Dodatek č. 2 ke smlouvě o zhotovení stavby

Investiční akce: „Rekonstrukce objektu Křenová 6 pro zřízení Socio Info Pointu a Kontaktního místa pro bydlení“

2) Předmětem dodatku č. 2 smlouvy (dále jen „dodatek č. 2“) je změna článku II Předmět smlouvy:

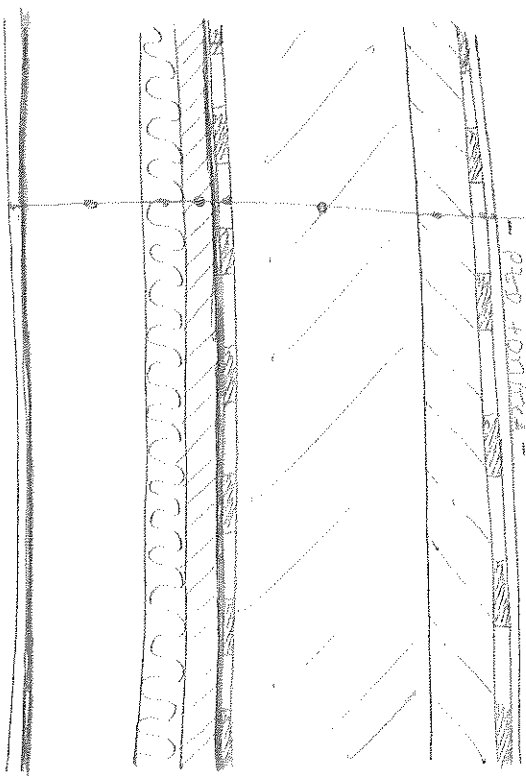
STAVBA: "Rekonstrukce objektu Křenová 6 pro zřízení Socio Info Pointu a Kontaktního místa pro bydlení" (ORG 2373) ÚSEK: Bourací práce	10
NÁVRH NA OCENĚNÍ ZMĚNY Bourací práce Bourání stropu a střechy nad 2. NP NÁVRH NA OZNÁMENÍ Č.: 10 PŘÍKAZ KE ZMĚNĚ Č.:	
KOMU: OI MMB ODESLÁNO: _____ OD: WELLCO KURÝR: _____ DATUM: _____ OSOBNĚ: XXX FAX: _____ MAIL: _____	
PŘEDMĚT ZMĚNY: Bourání stropu a střechy nad 2. NP DOTČENÉ MÍSTO: Střecha mezi 2. a 3. NP ODKAZ NA VÝKRESY: Projektová dokumentace pro výběr zhotovitele zpracovaná Ing. arch. Karlem Spáčillem ODKAZ NA SOUPIS PRACÍ: viz položkový rozpočet „ZL 10 – rozpočet“ ODKAZ NA JINOU ČÁST SMLOUVY:	
POPIS ZMĚNY: Nesoulad PD a VV – ve VV chybí práce na bourání stropu a střechy ve 2. NP do dvora – dle PD má být odbourána skladba střechy + část stropu od obvodové stěny po nový ocelový vazník. Bez tohoto odbourání není možné provést odbourání části obvodové stěny, ani provést dokončení ocelového vazníku, provést skladby podlah v části 2. NP a novou skladbu střechy nad 2. NP v části do dvora. Tento změnový list bude mít časový i finanční dopad do termínu provádění prací.
